# Bilag 1

Sammenlignende vurdering af de 3 alternative forbindelser over havnen mellem Indre By og Operaen.

03.09.2007

## De 3 alternative forbindelser over havnen til Operaen og Holmen

Broer (A.P. Møller & Hustru Christine Mc-Kimney Møllers Fond)

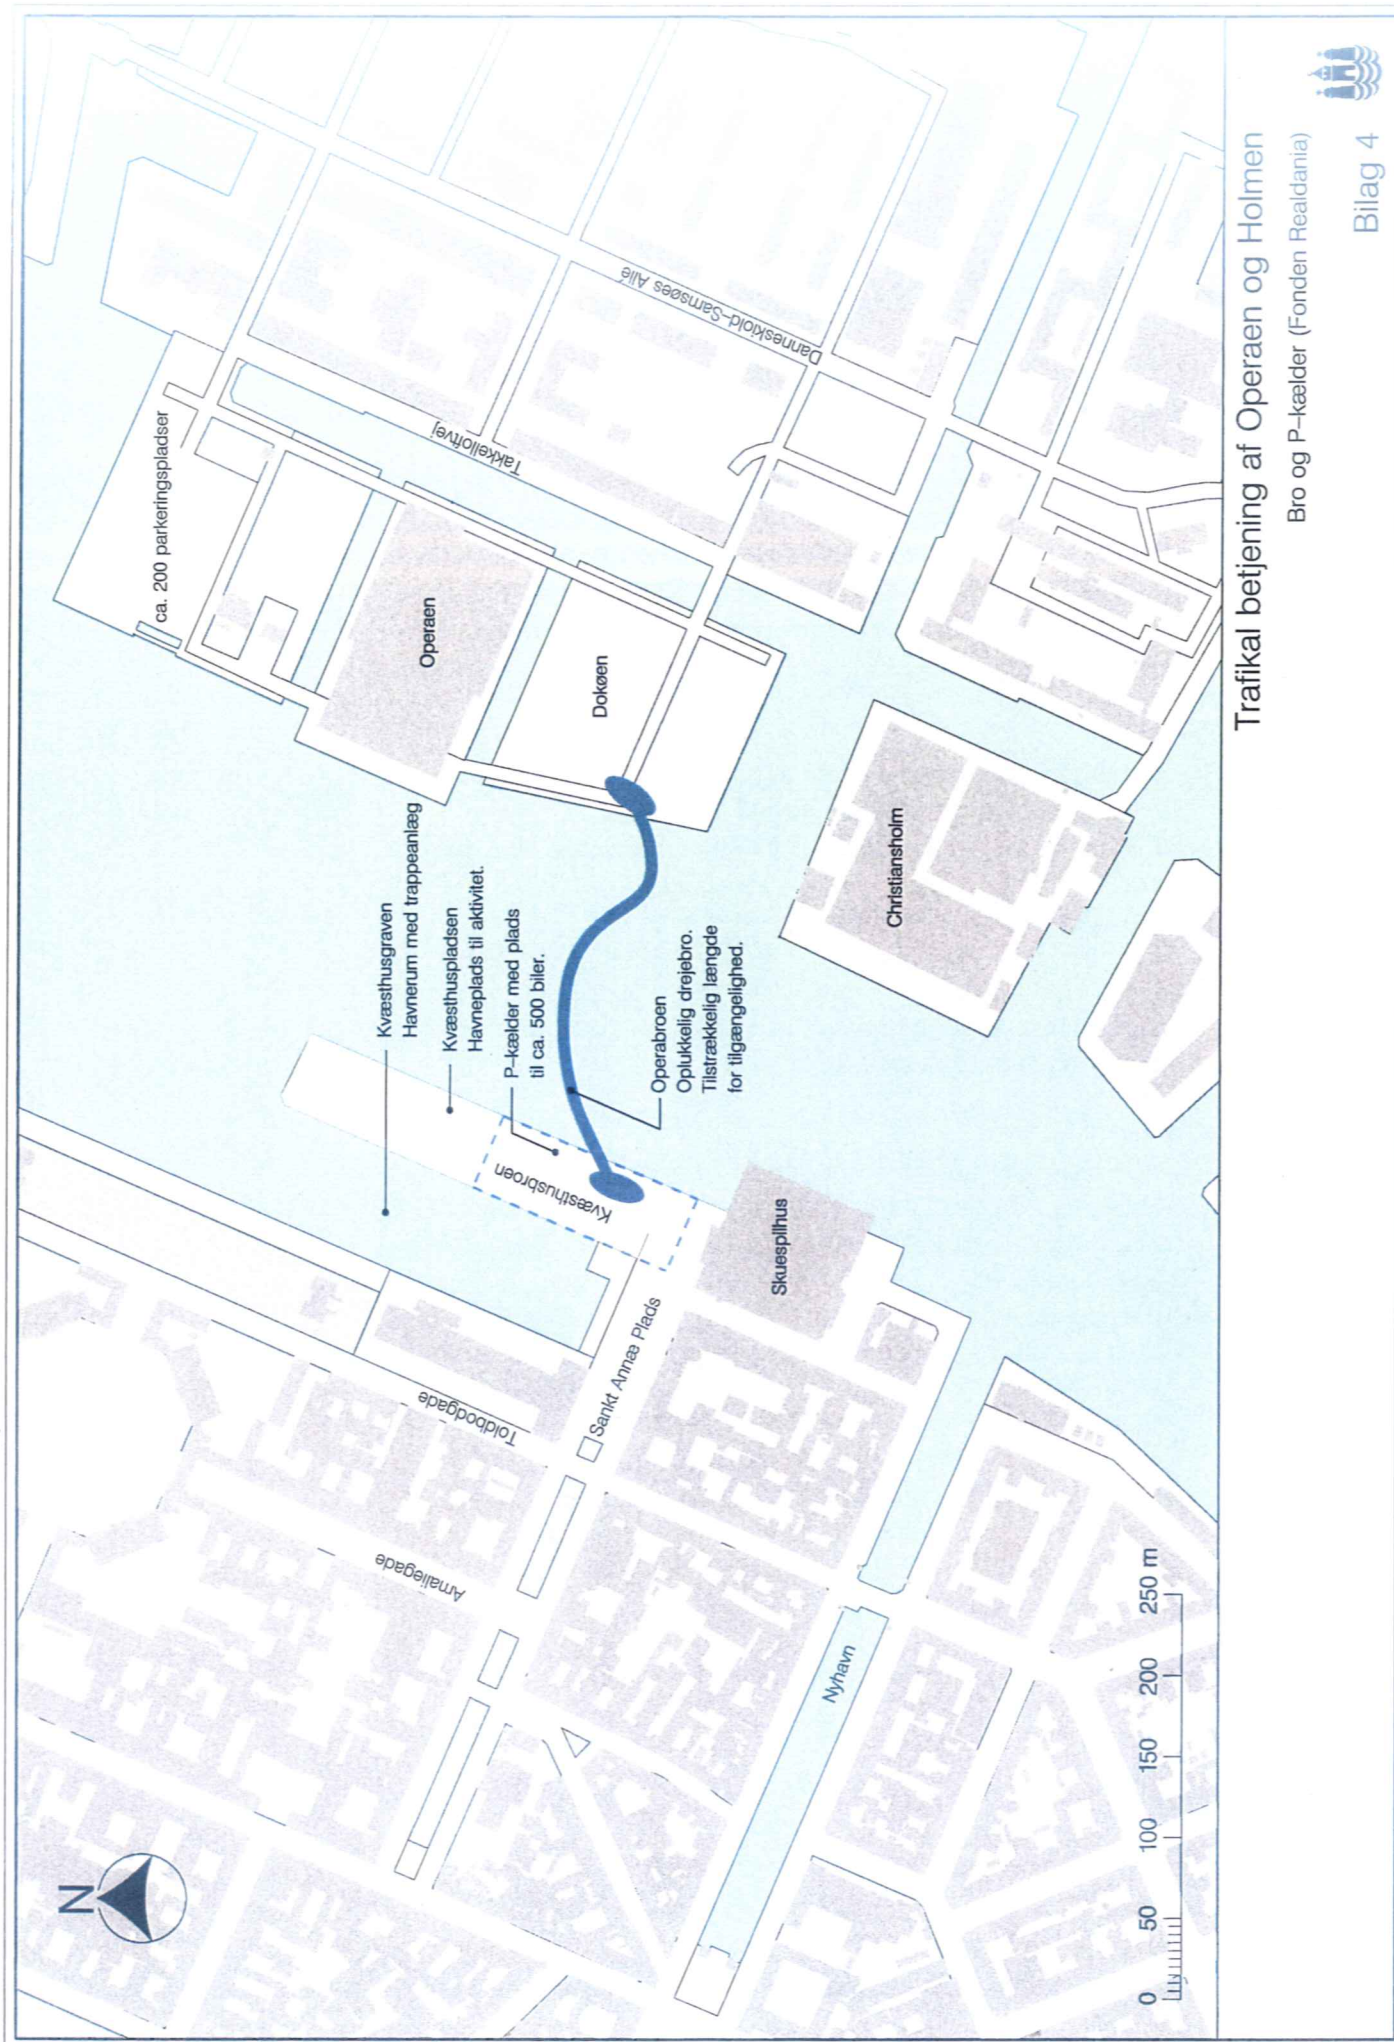
Konstruktion af broer	RD Bro (+ P-anlæg)	APM Bro
Åbning af bro	Svingbro med 2 drejefag.	Der er ikke nærmere redegjort for om det er sving- eller klapbro. Der foreslås anlæg af klapbroer i kanalerne.
Bropiller	Broens svingende linieføring vil bevirke at bropillerne set på afstand vil gøre broen mindre transparent.	Projektet dårligt belyst hvad angår bropiller, drejefag og placering af kontravægt hvis der er en klapbro.
Ledeværker		
Gennemsejlingsbredde	35 m.	35 m. er for lidt da broen ikke er vinkelret på sejlløbet. Det vil i forhold til dagens situation muligvis hindre større skibe i at sejle til Sydhavnen.
Frihøjde	5,4 m.	5,4 m.
Teknikhus	Placering ikke anvist.	Placering ikke anvist.
